東海第二発電所

工事計画認可申請に係る論点整理について

平成30年5月8日

工事計画認可申請に係る論点整理について

接合部の構造

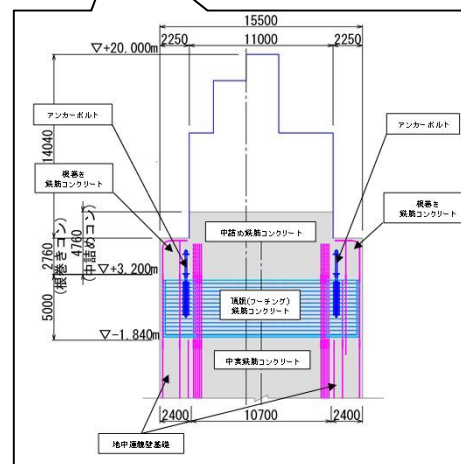
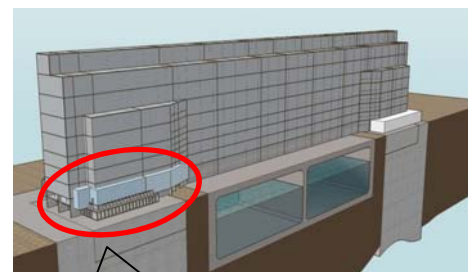
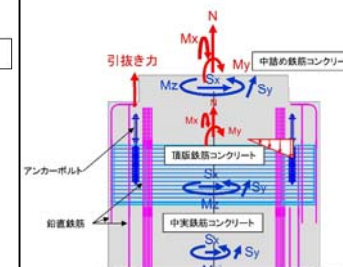
【論点一2】 鋼製防護壁の上部構造と下部構造の接合部の評価(1/2)

- ① 直接定着式アンカーボルトの鋼製防護壁への適用性の確認
- ② 接合部の設計方法の妥当性の確認

- 鋼製防護壁は浸水防護施設であることから、本震時、津波時、余震と津波の重畳時の何れに対しても構造部材の弾性範囲内で設計を行う。
- 鋼製防護壁本体の自重及び地震や津波による設計荷重を確実に基礎へ伝達させる。
- 引抜き力に対しては、設計上アンカーボルトのみで負担できる設計とする。
- 水平回転モーメントと水平力によるせん断力に対しては、設計上中詰め鉄筋コンクリート及び頂版鉄筋コンクリートのみで負担できる設計とする。

- ・引抜き力に対しては、設計上直接定着式アンカーボルトのみで負担できる設計とする。
- ・水平力及び水平回転モーメントに対しては、設計上中詰め鉄筋コンクリート及び頂版鉄筋コンクリートのみで負担できる設計とする。

- ・引抜き力への対応・・・直接定着式アンカーボルトを設計(鋼構造物設計基準(名古屋高速道路公社))(許容応力度法)
- ・水平力及び水平回転モーメントへの対応・・・中詰め鉄筋コンクリート、頂版鉄筋コンクリートを設計(コンクリート標準示方書(土木学会), 道路橋示方書(日本道路協会))(許容応力度法)

- ・接合部の各部材は、荷重分担に応じて、それぞれの技術基準類に準拠し保守的な条件の設計を実施するが、三次元解析(COM3)により、接合部の一体構造の挙動を考慮した精緻な解析を行い、設計荷重に対する各部材の応力が弾性範囲内に収まっていることを確認する。

評価結果_Ss地震時 (原子炉棟基礎および付属棟基礎, 水平2方向+鉛直方向)

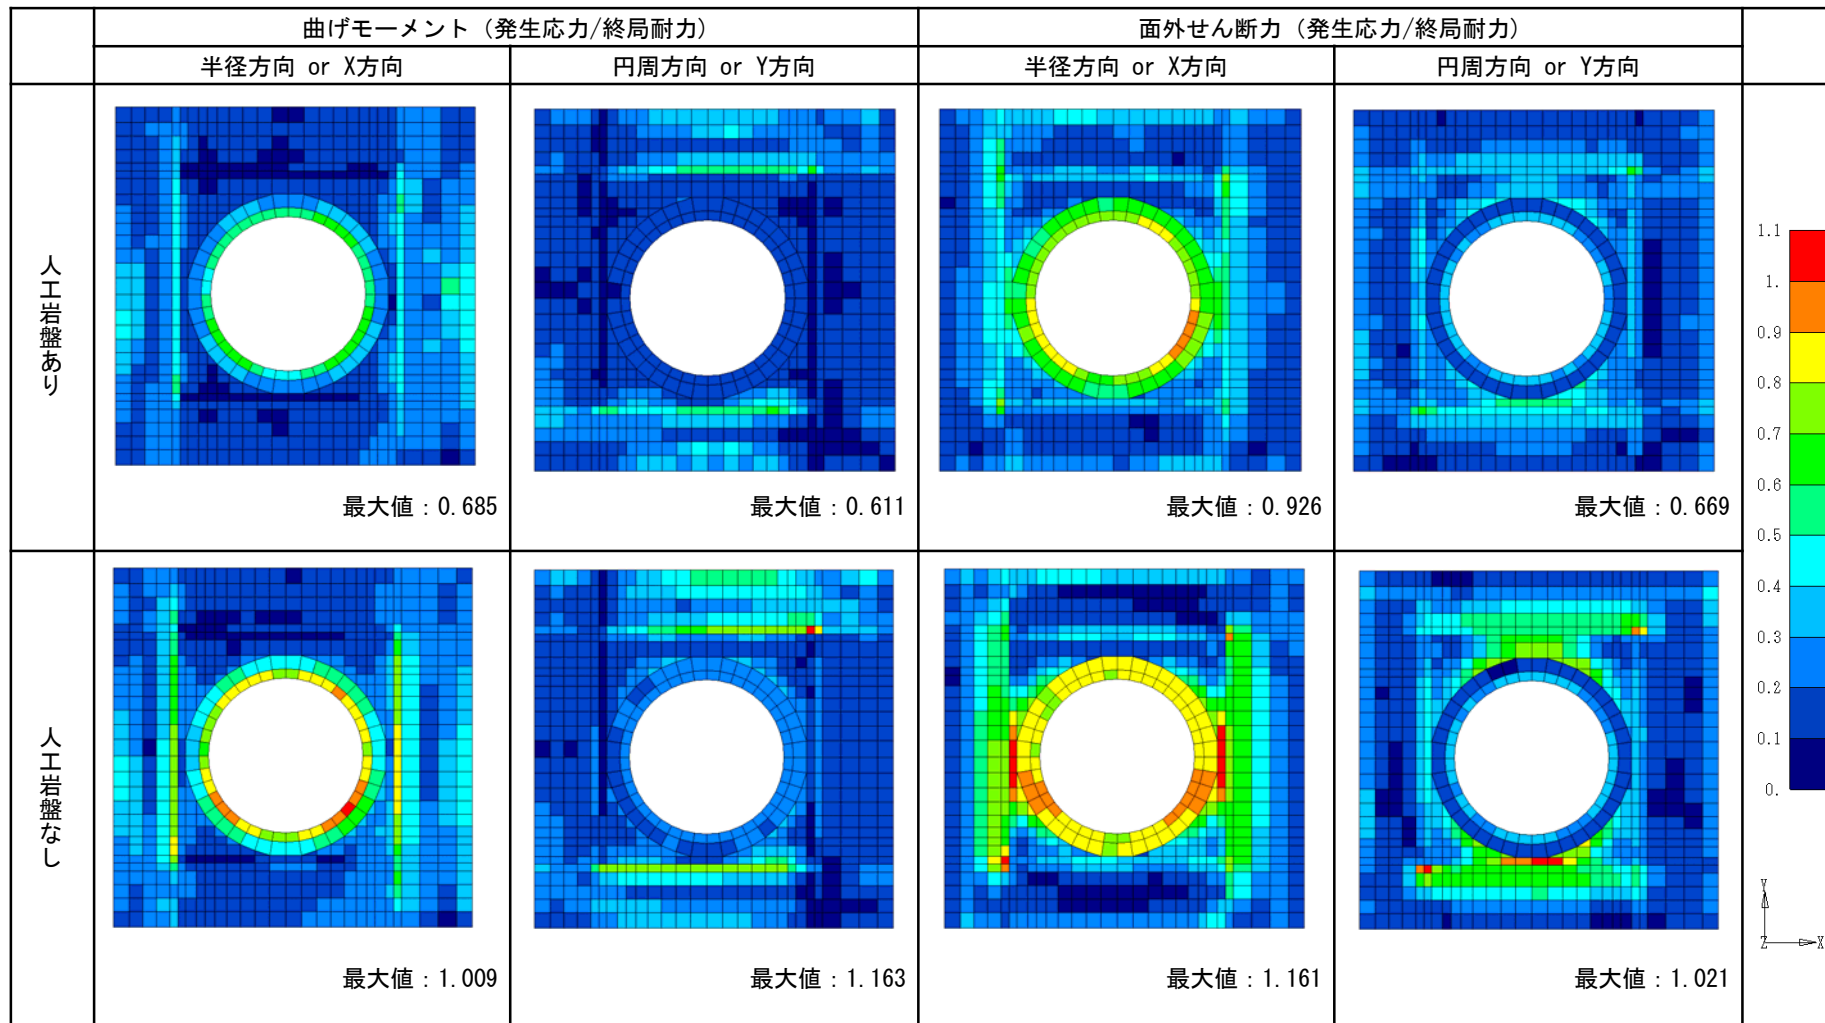
- 補正申請における原子炉建屋基礎盤の応力解析モデルについて、既工認から変更し人工岩盤を考慮することとした。
- 人工岩盤の荷重伝達を考慮することに対しては、理論的には説明可能であると考えられる一方で、従来「地盤」として扱ってきた人工岩盤を、「構造体」と同様にモデル化することの妥当性について、定量的な検証を含めて説明することに時間を要すると判断した。よって、既工認モデルと同様に人工岩盤を考慮しないモデルに見直すこととする。

- 人工岩盤なしモデルでの評価結果について示す。
- 局所的な応力集中により、一部の要素で検定値が1を超えているものの、その範囲は限定的であり、周辺要素との応力平均化を用いることにより評価が成立する見通しである。

- 応力平均化を行うにあたり、応力分布をより詳細に把握できるよう、さらにモデルの詳細化を行い評価結果を取りまとめる。(6月末予定)

図2 床応答スペクトルの比較(h=5%)及び解析モデル図

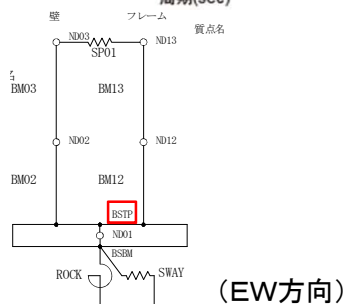
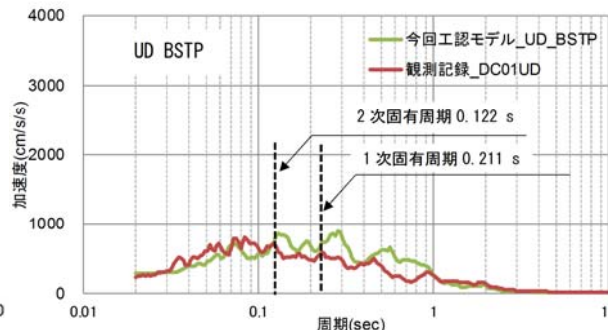
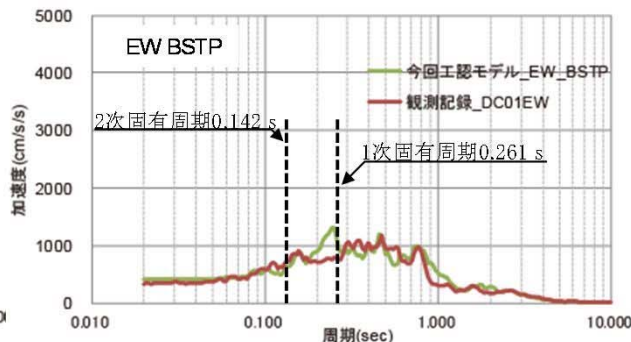
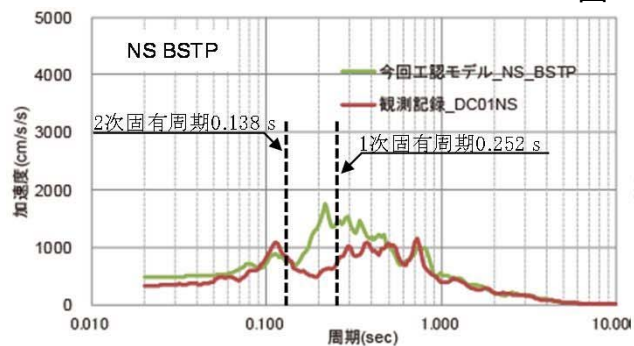
- ① 観測記録がシミュレーション解析の応答を上回ることに對し、DC建屋及び原子炉建屋の耐震評価への影響を確認する。
- ② 観測記録がシミュレーション解析の応答を上回る周期帯に、設備の固有周期が存在するかを確認し、存在する場合には、その影響を確認する。

① DC建屋のシミュレーション解析の応答と観測記録を比較した結果、DC建屋の1次及び2次固有周期において、シミュレーション解析結果の応答は観測記録と概ね同等以上となっていることが確認できたため、DC建屋の耐震評価に影響はない(図2)。

図6 DC建屋の床応答スペクトル及び応答加速度の比較

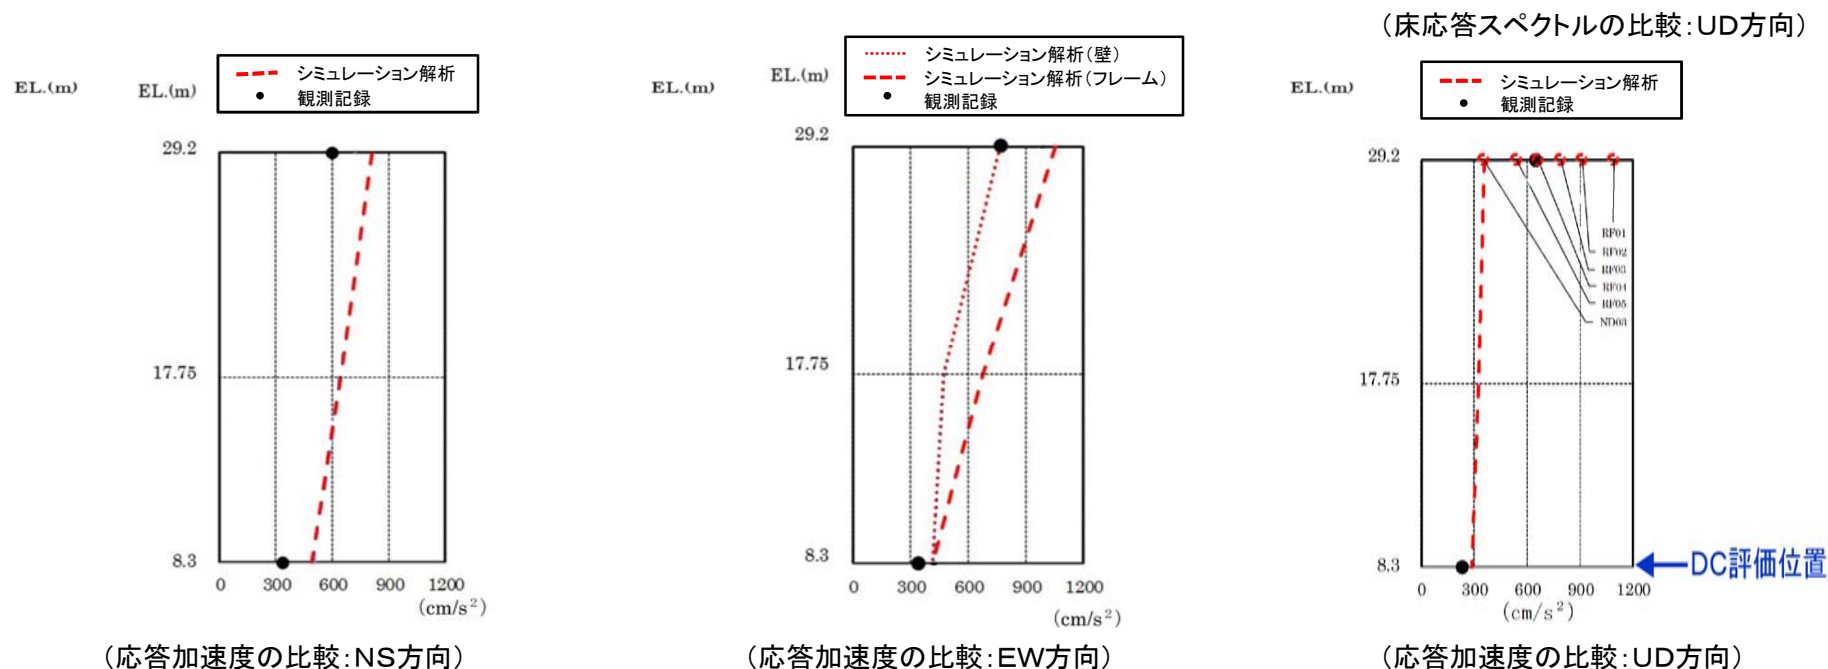
(2) 設備への影響

- ① 使用済燃料乾式貯蔵容器(DC)の耐震評価に用いる建屋床面(EL.8.3m)における加速度について、シミュレーション解析の結果と観測記録を比較した結果、観測記録の応答加速度はシミュレーション解析の加速度を上回らないことが確認できたため、使用済燃料乾式貯蔵容器(DC)の耐震評価に影響はない(図6)。

図7 床応答スペクトルの比較(質点系モデル)

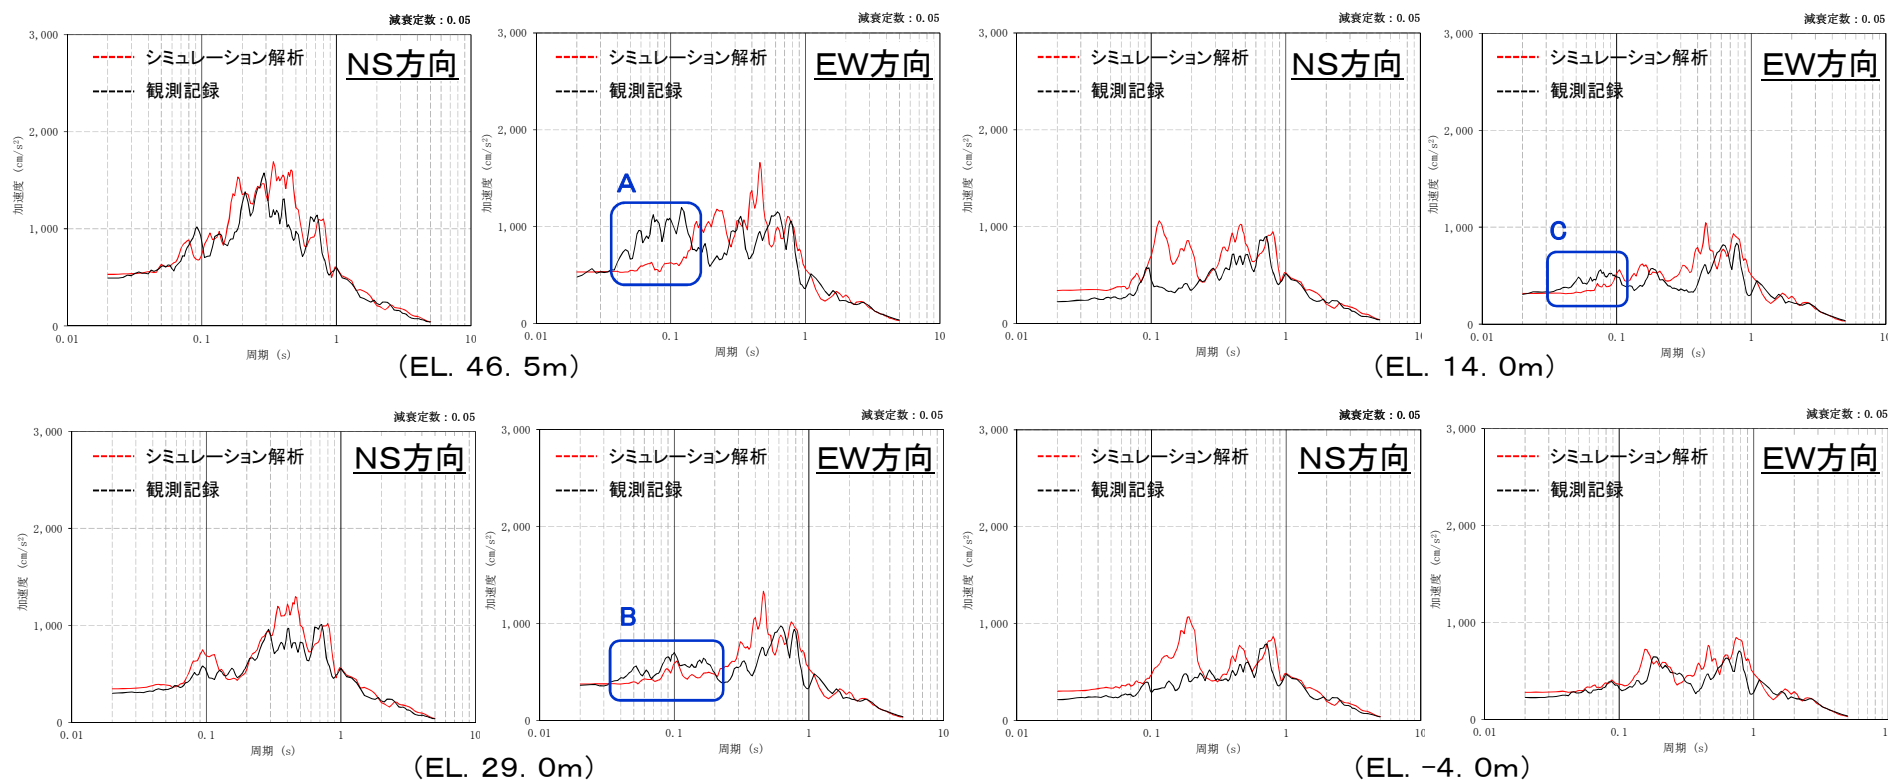
- ② 原子炉建屋内に設置される設備の耐震評価に用いる床応答スペクトルについて、観測記録とシミュレーション解析を比較した。
- ✓ NS方向及びEW方向の各標高において、シミュレーション解析結果は観測記録と概ね良い対応を示しているものの、一部の周期帯で観測記録がシミュレーション解析結果を上回っている(表1, 図7)。
 - ✓ このため、各標高に設置される設備を対象に影響評価を実施する。具体的には、設備の固有周期を確認し、観測記録とシミュレーション解析の応答比率を踏まえた割り増しを考慮しても、設備の有する耐震裕度に収まることを確認する。観測記録とシミュレーション解析の差異が大きいEL.46.5mに設置される機器の配置図及び床応答曲線の適用の有無を図8及び表2に示す。

観測記録の一部周期帯がシミュレーション解析の応答を上回ることに対する設備の耐震評価への影響について確認する。特に差異の大きいE.L.46.5mを対象とした影響確認を優先的に実施し、6月初旬から順次報告する。

(1) 公衆被ばく影響の観点から考慮すべきブローアウトパネルの機能、設計基準事故及び自然現象について

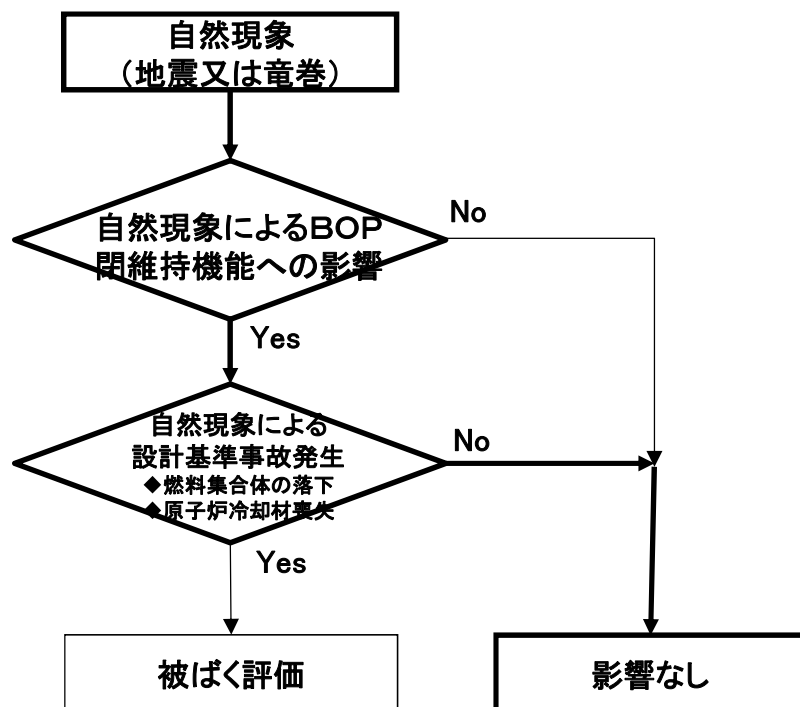
コメント:

ブローアウトパネルの要求事項に対して、考慮すべき自然現象発生後に設計基準事故が発生する場合、逆に設計基準事故後に自然現象が発生する場合を整理し、公衆被ばくの影響の観点から整理すること。

◆公衆被ばく影響の観点から整理し、開放機能に影響を与えないよう耐震性を確保することで、設計基準事故後に自然現象によりブローアウトパネルが開放した場合でも、被ばく量は判定基準5mSv及び設計基準事故で最も被ばく量の大きい主蒸気管判断事故の評価値 1.8×10^{-2} mSv未満であることを確認した。
